申請日期	年 月 日	戶別	7 樓 E 戶
------	-------	----	---------

客戶工程變更單

嘉磐惠文

E戶 建築平面圖(套上層樑)

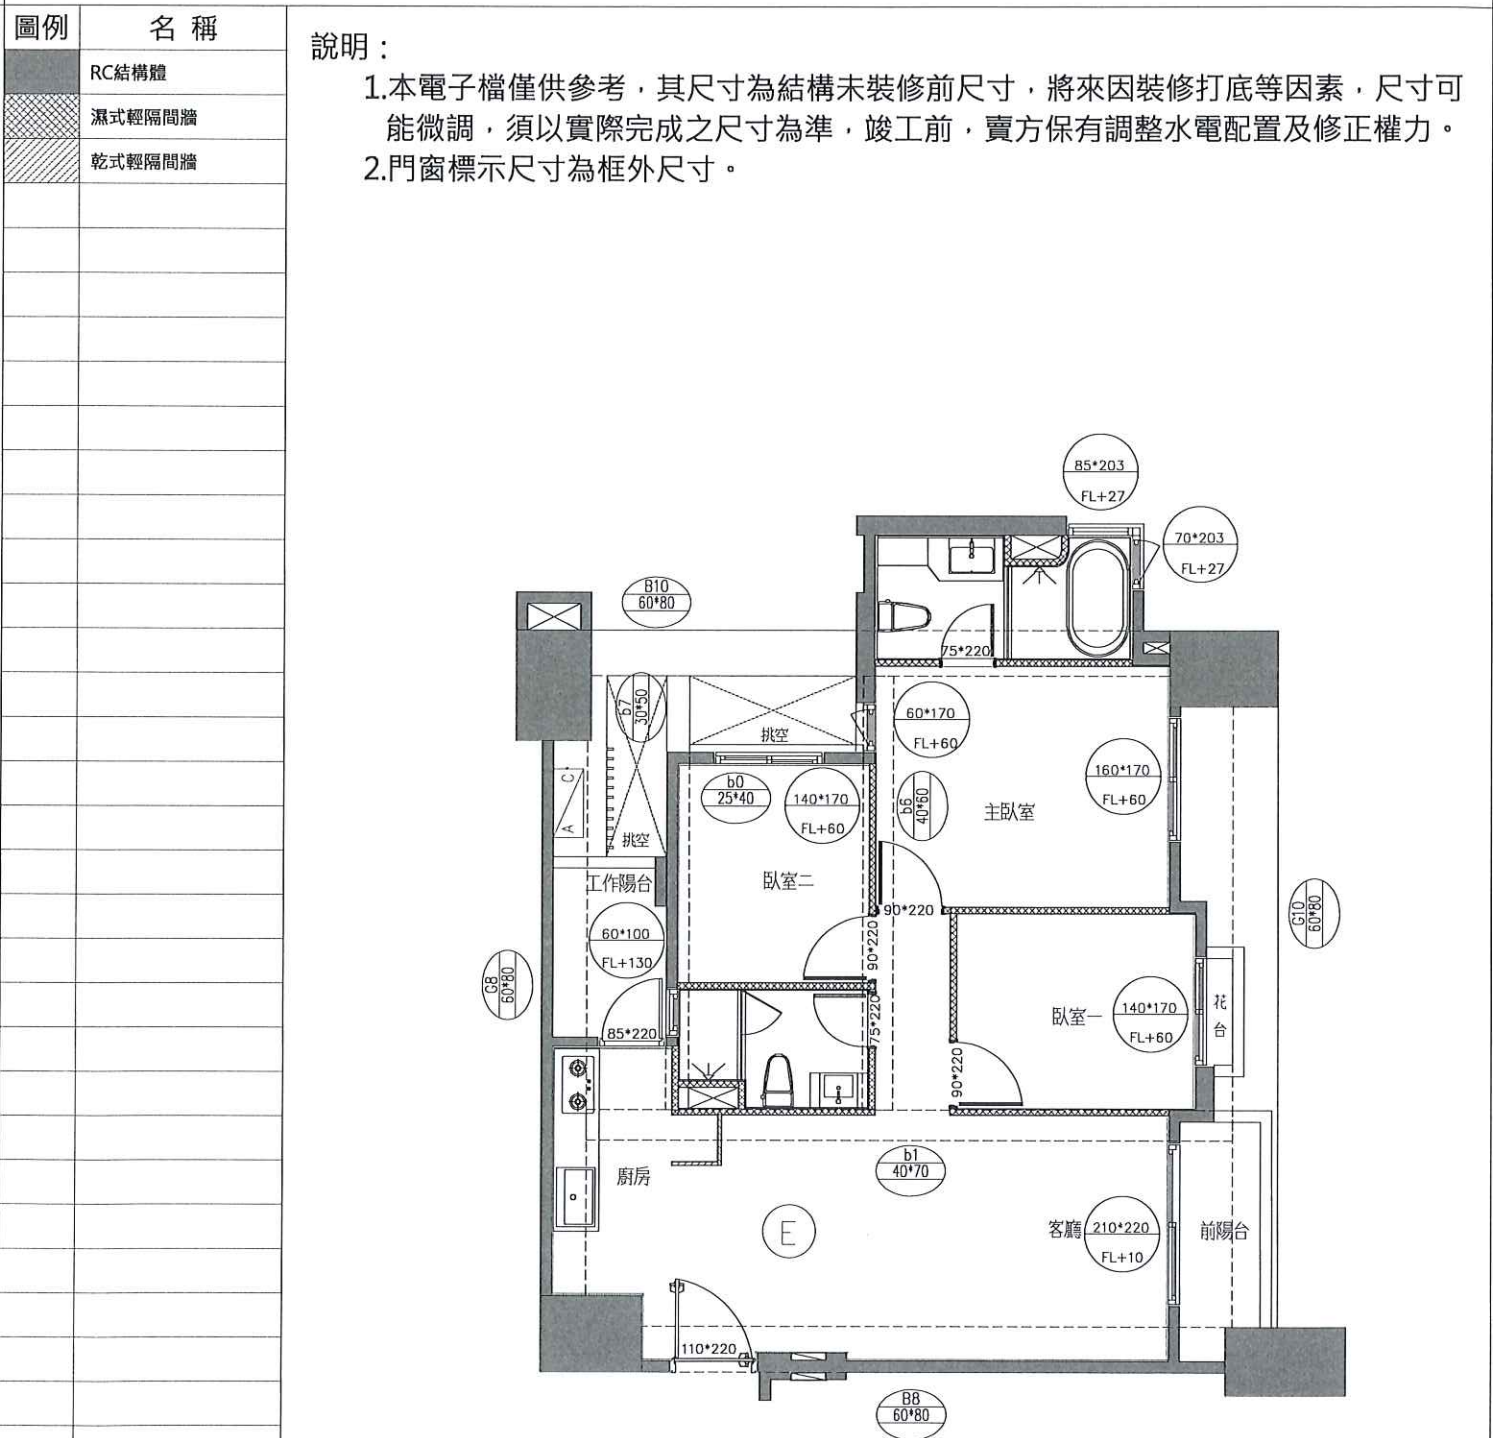
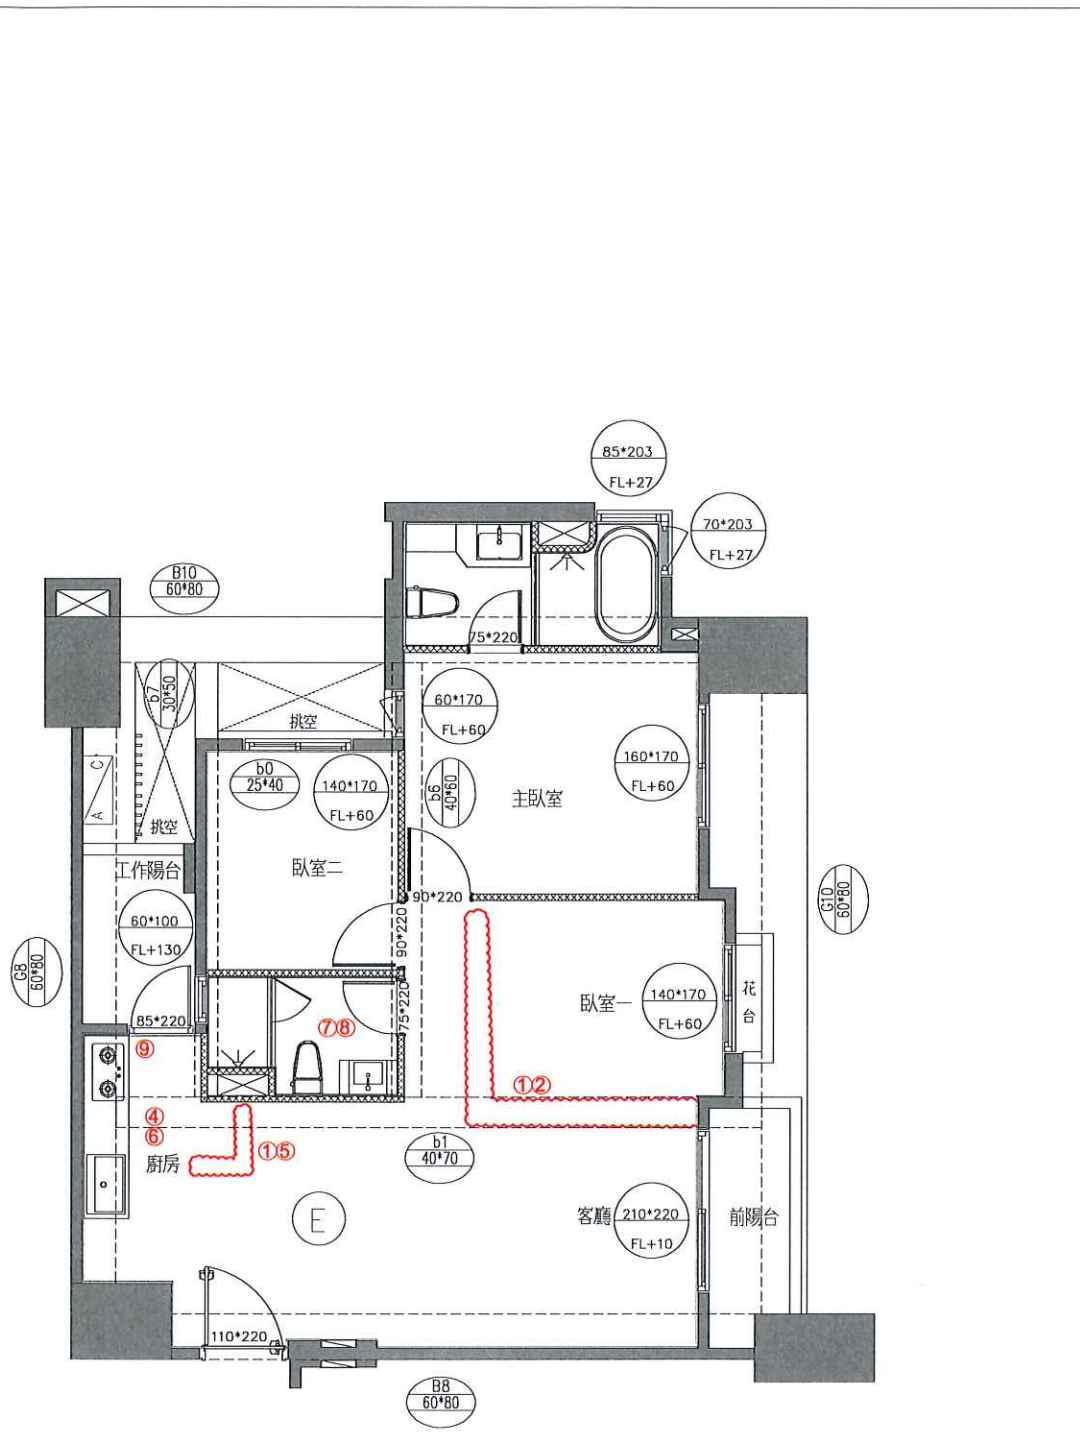
- 輕隔間、油漆追減
- 臥室一門框扇追減
- 全室升級防霾紗窗追加
- SVAGO洗碗機變更BOSCH洗碗機
- 電器櫃(含設備)追減
- 廚房水槽選色(灰)+下崁
- 客浴換氣扇變更暖風機
- 暖風機220V專迴追加
- 廚房壁磚變更烤漆玻璃

E戶 地坪材質範圍示意平面圖

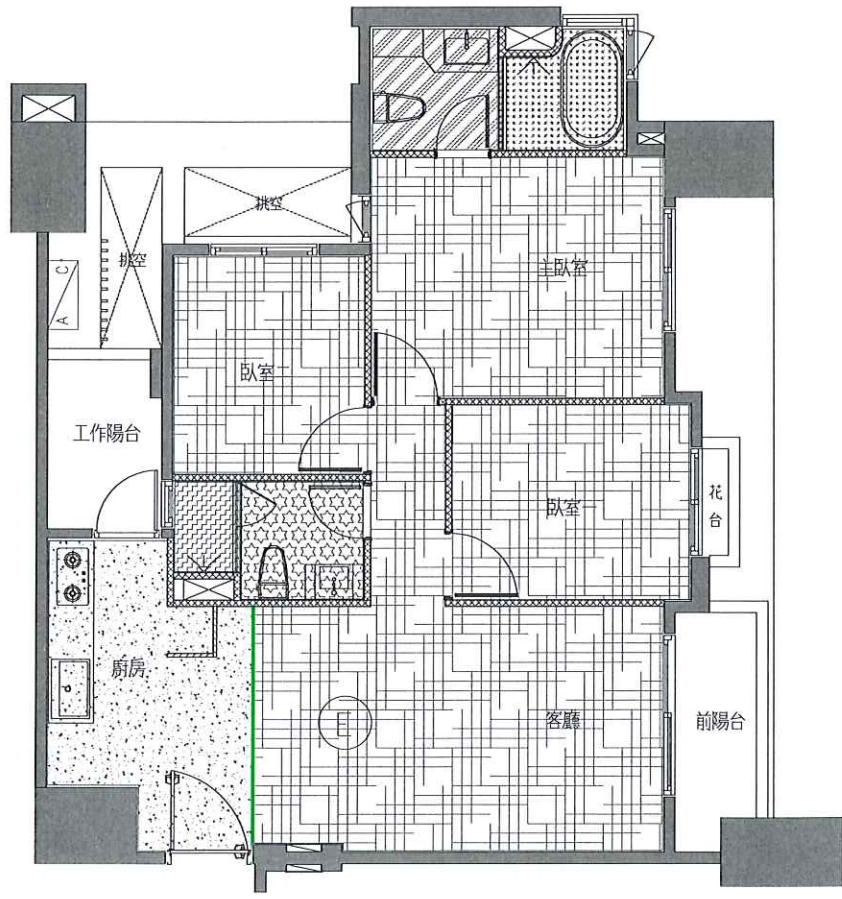
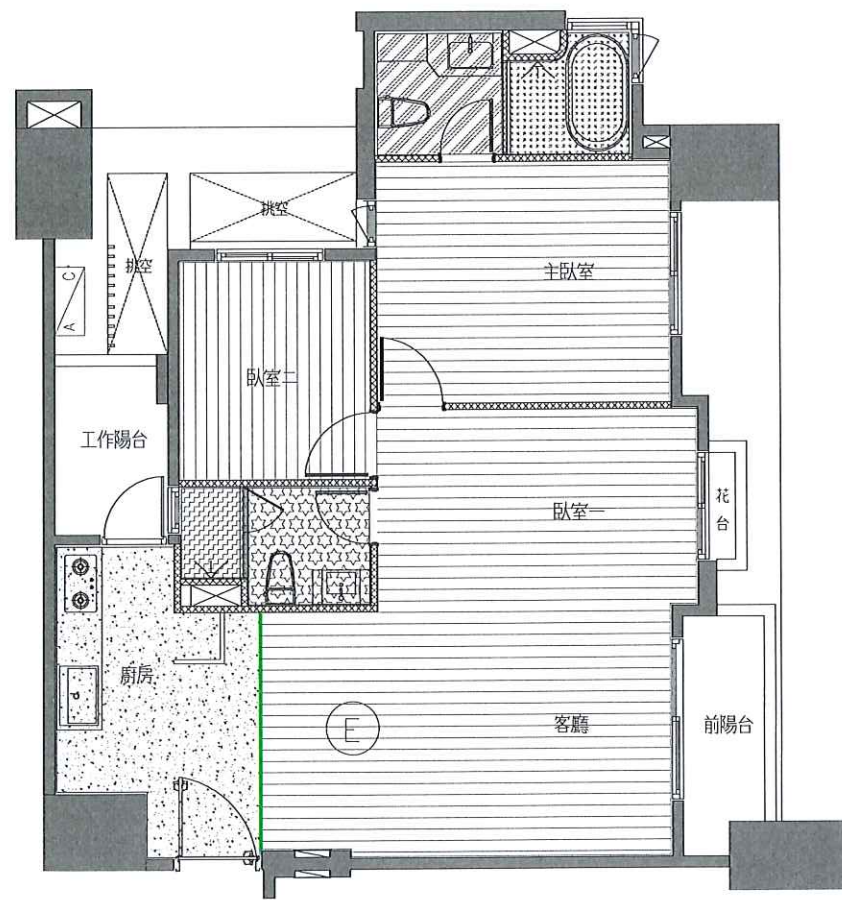
1.地板鋪設方向如圖

E戶 天花板範圍示意平面圖(套上層樑)

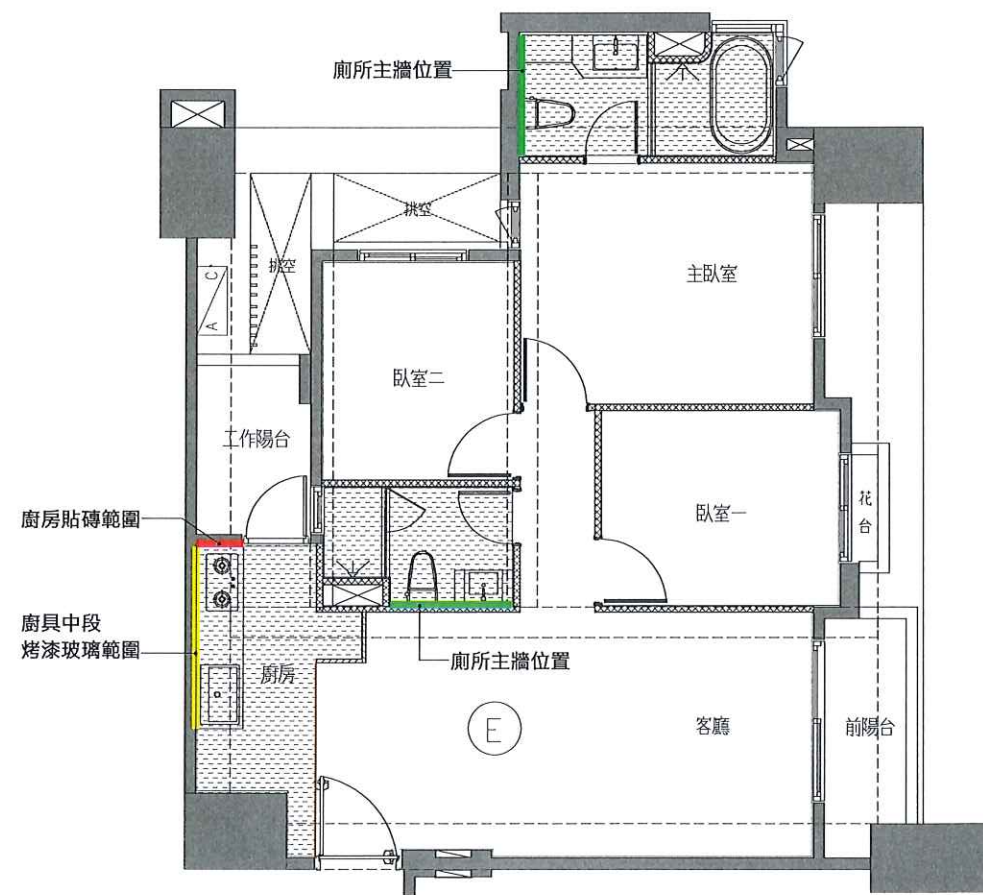
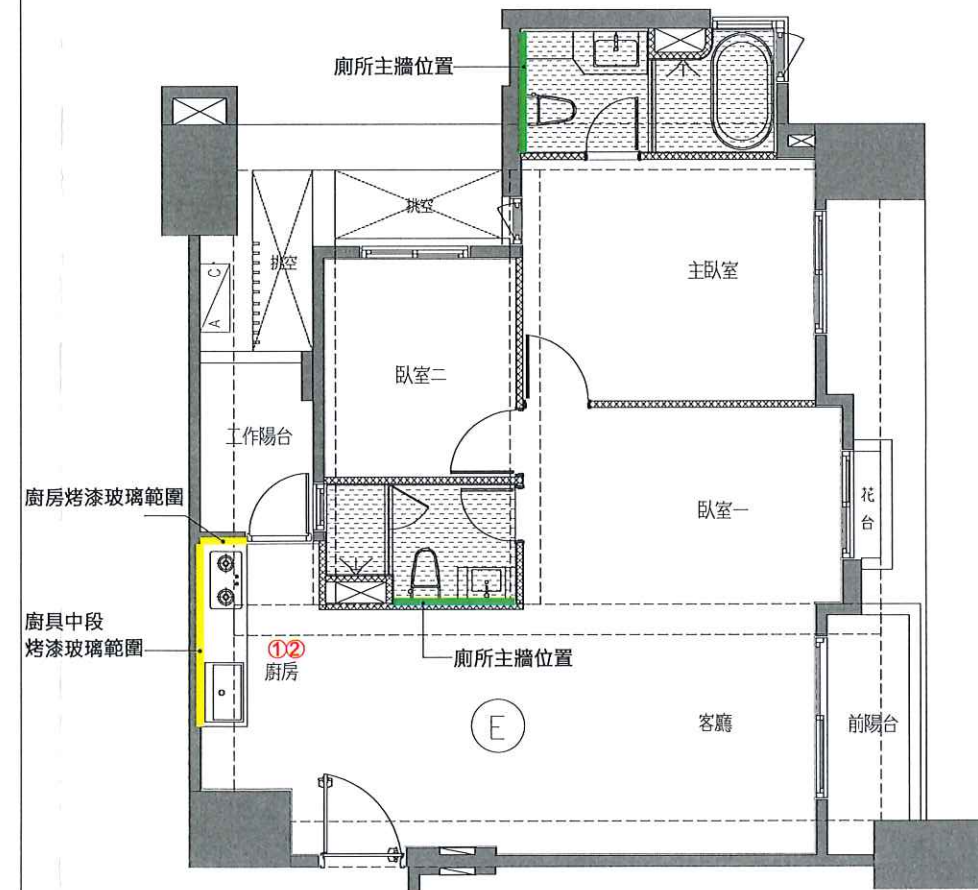
1.廚房天花板、立板、油漆

追減

a.燈具追減x2

b.此區因管線外露，結構頂板不補油漆

2.廚房瓦斯爐旁的壁面壁磚變更為烤漆玻璃

E戶 插座及弱電位置示意平面圖

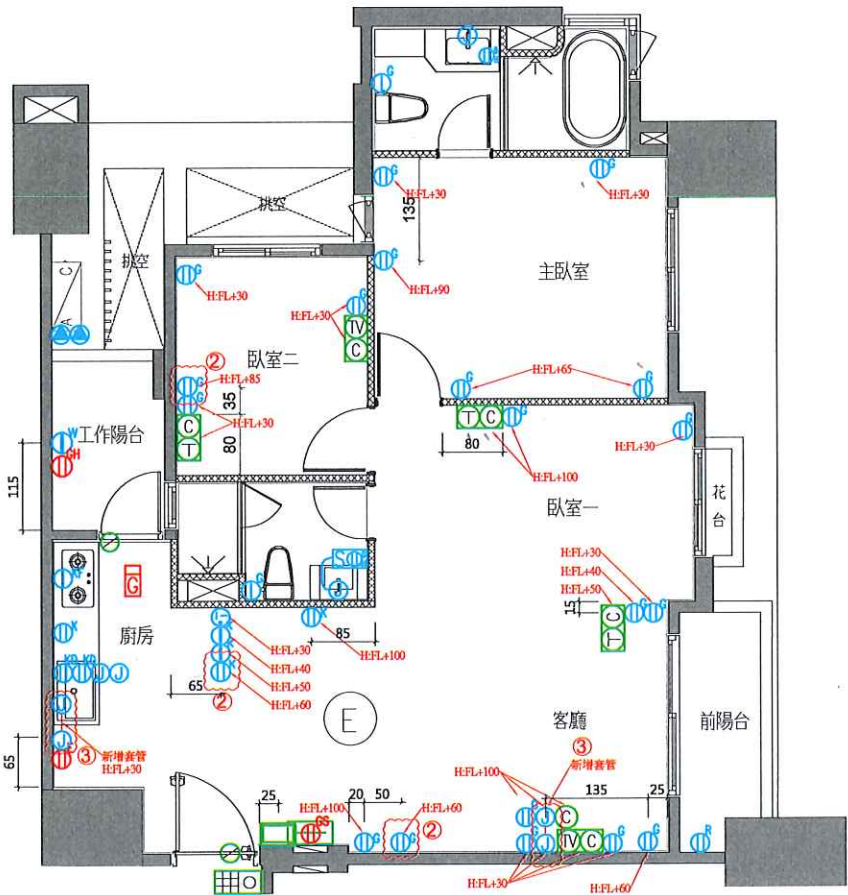
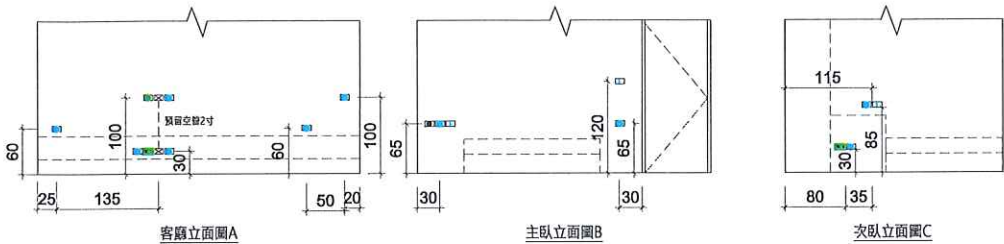
- 1.弱電變更
- a.(TV)追減x2
- b.(T)追減x1
- c.(C)追減x2
- 2.110V插座追加x3
- 3.電源出線匣追加x2
4.

E戶 電燈開關及迴路示意圖(套上層樑)

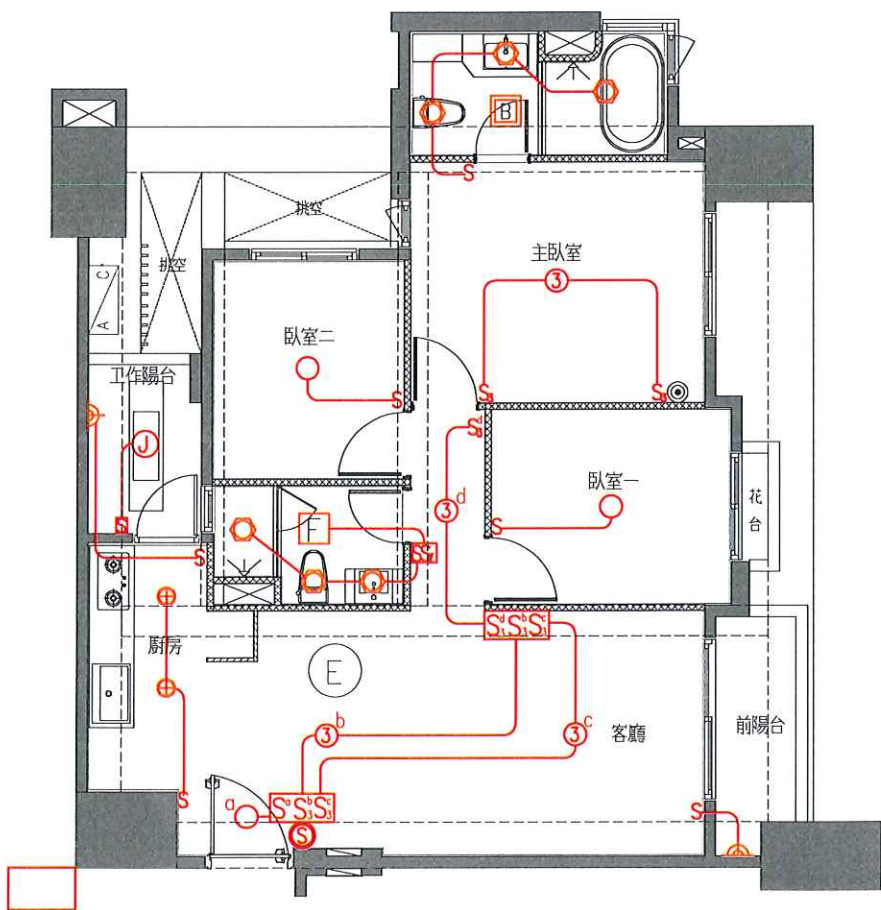
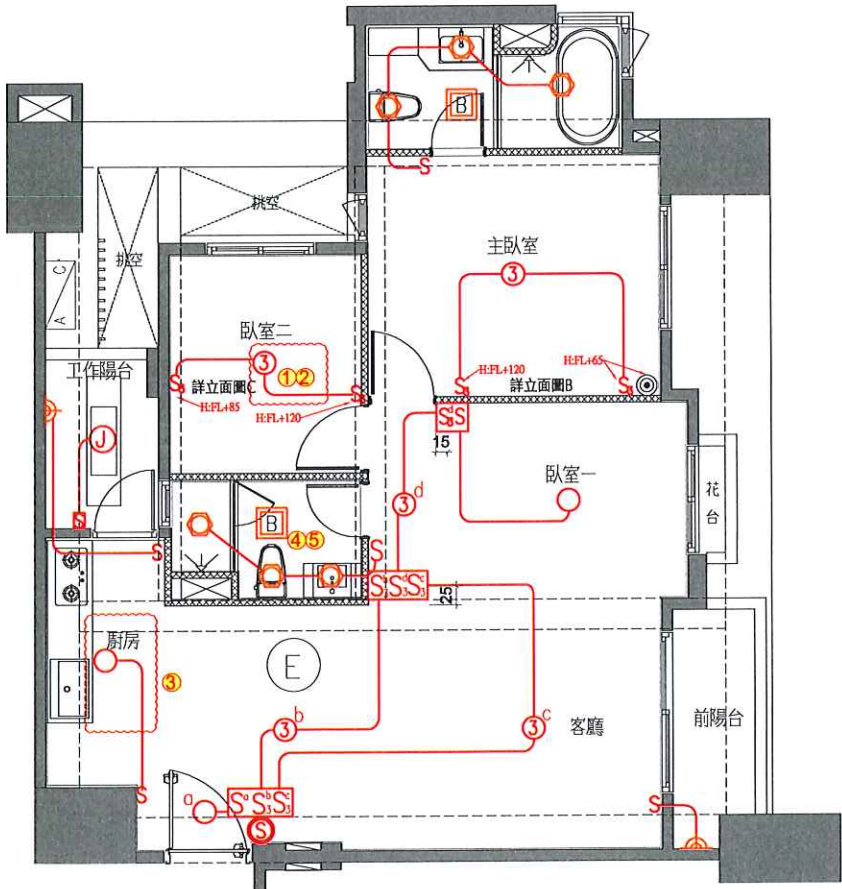
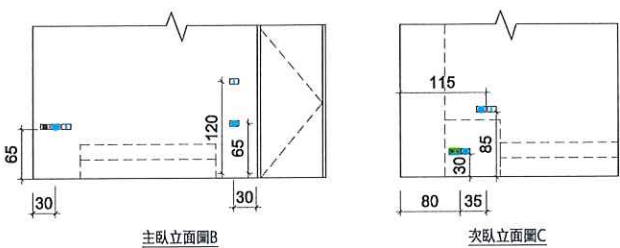
- 1.單切開關追減x1
- 2.雙切開關追加x1
- 3.廚房燈具追減x2
- 4.客浴換氣扇變更暖風機
- 5.暖風機220V專迴追加

E戶 冷氣套管及排水位置示意圖(套上層樑)

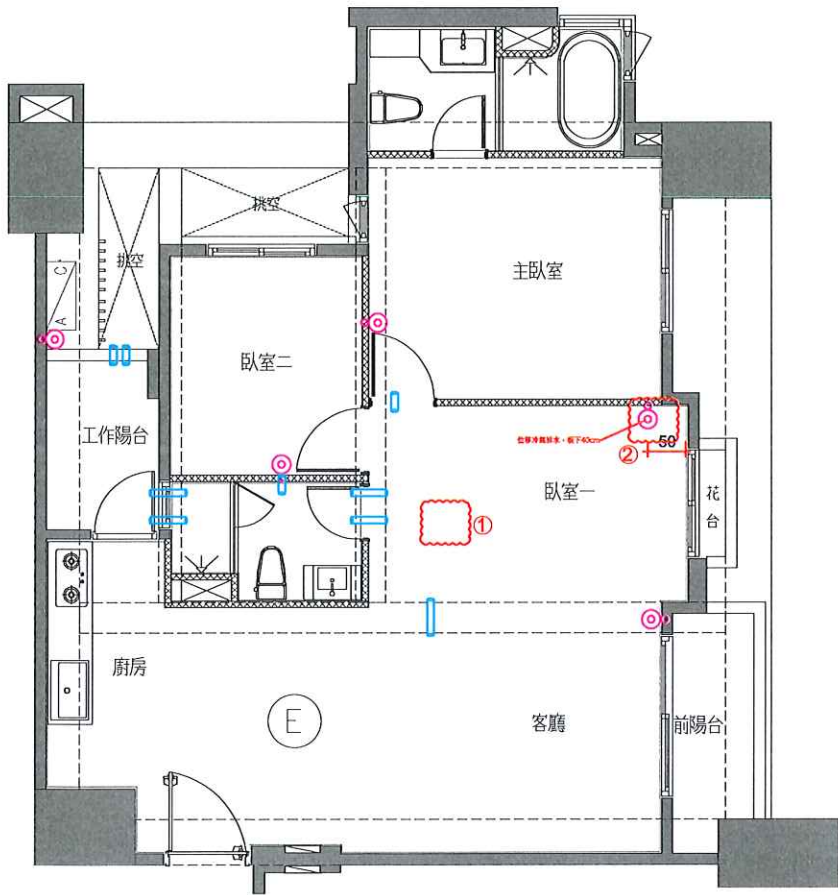
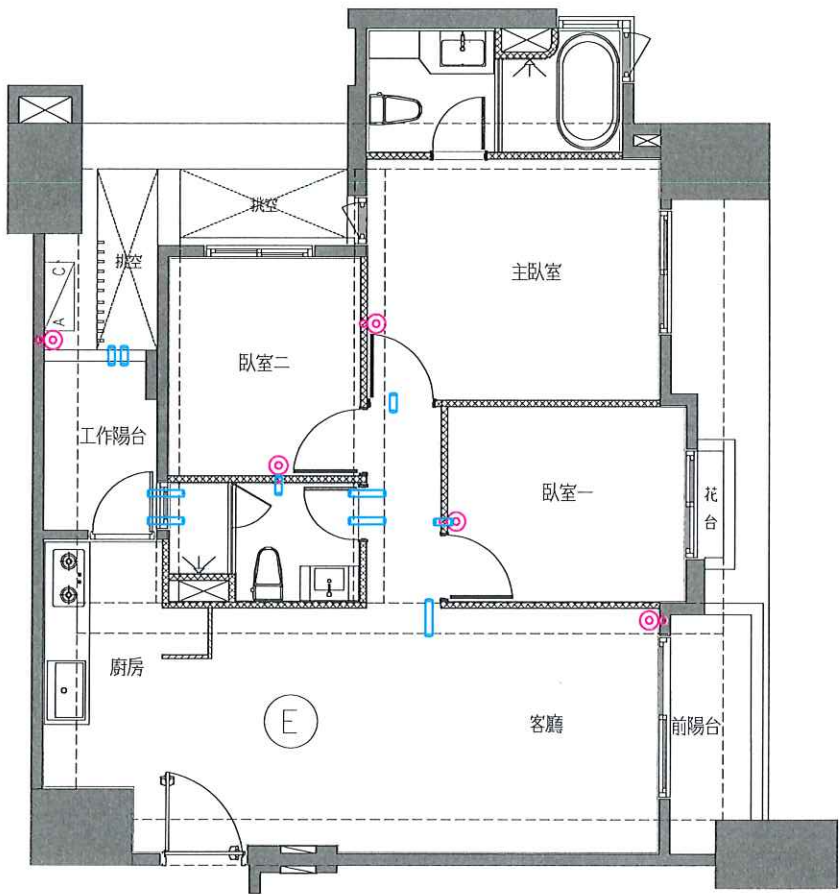
- 1.冷氣套管追減x1
- 2.位移冷氣排水・板下40cm
- 3.
- 4.
